## ASSE VIARIO MARCHE – UMBRIA E QUADRILATERO DI PENETRAZIONE INTERNA MAXI LOTTO 2

### PROGETTO ESECUTIVO

<p><b>2.1.3 PEDEMONTANA DELLE MARCHE</b> 3° stralcio funzionale: Castelraimondo nord - Castelraimondo sud 4° stralcio funzionale: Castelraimondo sud - innesto S.S. 77 a Muccia</p> <p><b>INTERFERENZE ED ESPROPRI</b> Relazione descrittiva delle interferenze</p>	<p>SCALA: -</p> <p>DATA: Dicembre 2020</p>
---	--

**Relazione descrittiva delle interferenze**

Figura 1 - Stralcio Planimetria individuazione interferenze - Tavola 9

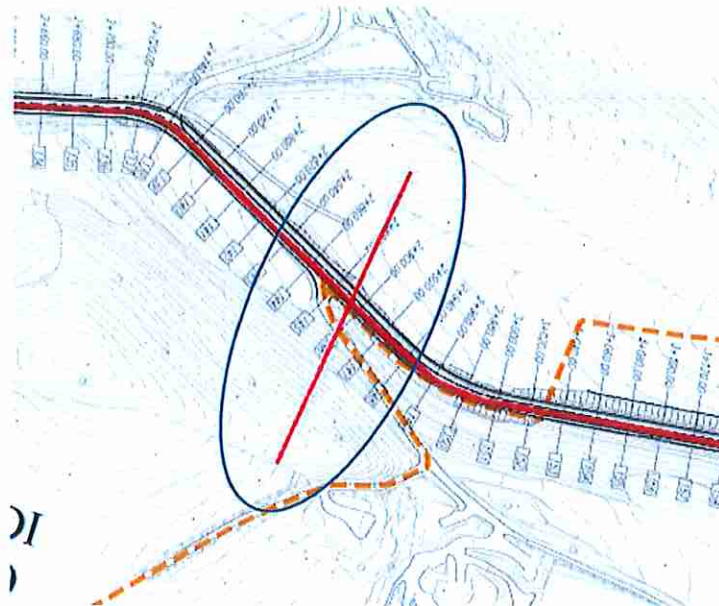
Si segnala che alla chilometrica pk. 2+880.00 / 2+900.00 è presente una condotta idrica di proprietà del Comune di Camerino, a servizio della Frazione Marzocco appartenente al Comune di Muccia.

Si invita pertanto a richiedere la preventivazione per la risoluzione di detta interferenza al medesimo Comune di Camerino e/o al gestore del servizio idrico.

Figura 2 - Stralcio Tav. 9 - Individuazione posizione fontana storica

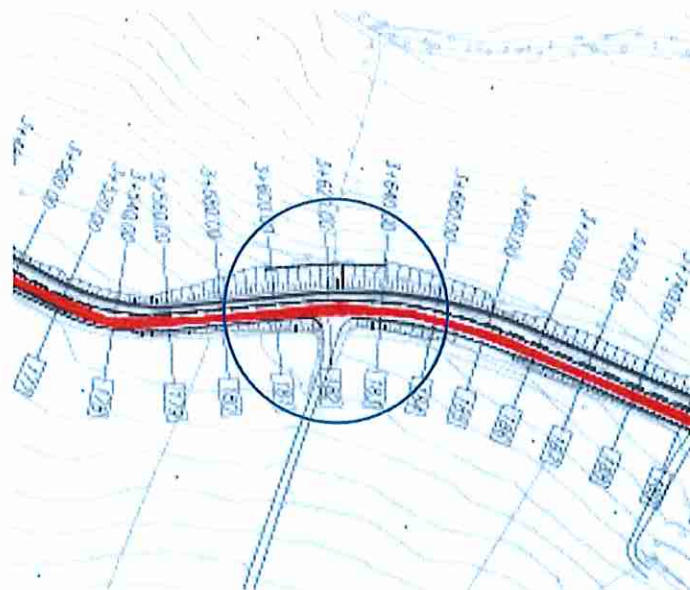
Si segnala inoltre che alla chilometrica pk. 3+600.00 / 3+640.00 è presente, sul margine dx, una fontana storica, che potrebbe interferire con i lavori del tracciato in progetto.

Si chiede pertanto informazioni di dettaglio al riguardo, al fine di poter prevenire l'eventuale risoluzione di detta interferenza.

Si comunica fin da subito che qualora i lavori andranno ad interessare tale fontana, la stessa dovrà essere obbligatoriamente ricollocata nei pressi della strada, mantenendo le medesime caratteristiche tipiche.
